Gutachterliche Stellungnahme

zur Verkehrsnachfrage und Wirtschaftlichkeit des Vorhabens

Änderung der Turmbergbahn - Barrierefreier Umbau und Verlängerung

der Standseilbahn in Karlsruhe-Durlach

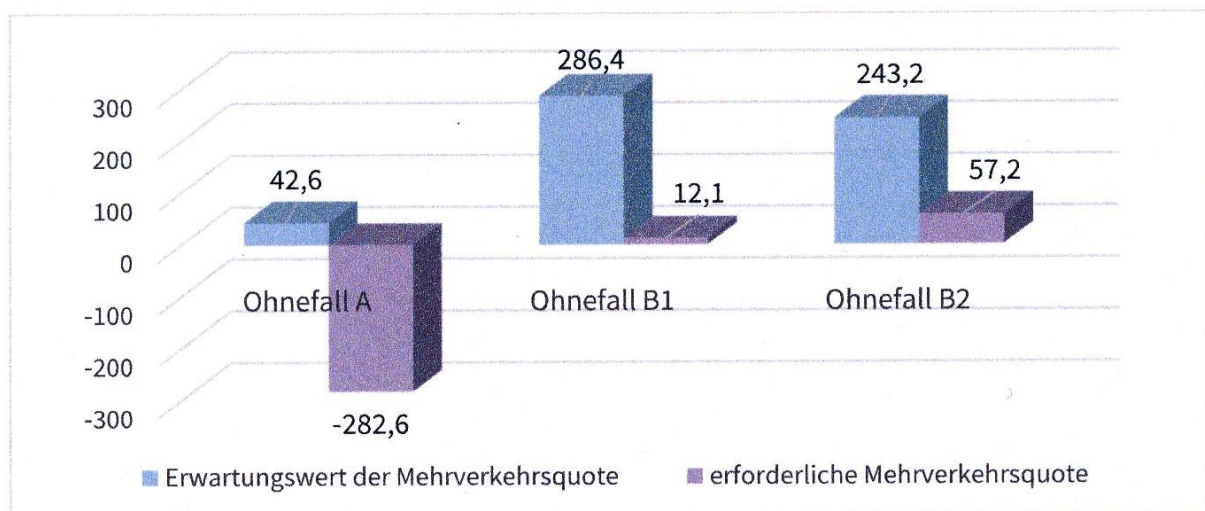
5.3 Erwartete versus erforderliche Mehrverkehrsquote

Die Standardisierte Bewertung von Verkehrswegeinvestitionen des ÖPNV verfolgt bekanntlich das Ziel, „*die Entscheidungsgrundlagen für den Einsatz öffentlicher Investitionsmittel ... zu vereinheitlichen, um die Beurteilung von örtlich, technisch und verkehrlich unterschiedlichen Vorhaben nach gleichen Maßstäben zu ermöglichen*“ (ITP 2017, S. 1). Im vereinfachten Verfahren zur Standardisierten Bewertung ist der abschließende Vergleich der erwarteten mit der erforderlichen Mehrverkehrsquote das maßgebliche Kriterium, das jedoch außer Kraft gesetzt

wird, wenn die Bestimmungsründe der ÖPNV-Nachfrage wie Reisezeit, Bedienungs- und Umsteigehäufigkeit willkürlich um Faktoren wie „touristische Eigen-Attraktivität“ und „Preis-anpassung“ (im Tarifverbund) erweitert werden. Begründet wird dies mit der Anhebung der sog. Besucherprognose der Turmbergbahn (Montenius 2021, S. 26 f.). Doch nicht vorgegebene Besucher- bzw. Fahrgastzahlen sind der Maßstab, sondern die zusätzliche, durch das Vorhaben bewirkte ÖPNV-Nachfrage, die als „erforderlicher Mehrverkehr“ nachzuweisen ist.

Unterstellt man, dass die Turmbergbahn nicht saniert, sondern durch eine Buslinie ersetzt wird (Ohnefall B1 bzw. B2), stößt das vereinfachte Bewertungsverfahren in den Händen von Montenius Consult an seine Grenzen. Die Auffahrt mit der Turmbergbahn mit Aussicht auf die Stadt Karlsruhe und das Oberrheintal ist eine touristische Attraktion, die durch eine Busfahrt zur Bergstation nicht zu ersetzen ist. Um diese Alternative dennoch formal bewerten zu können, stockt der Gutachter die erwartete Mehrverkehrsquote willkürlich um 200 Prozentpunkte auf. Sie erreicht damit ein Niveau, das von der erforderlichen Mehrverkehrsquote auch nicht annähernd zu erreichen ist.
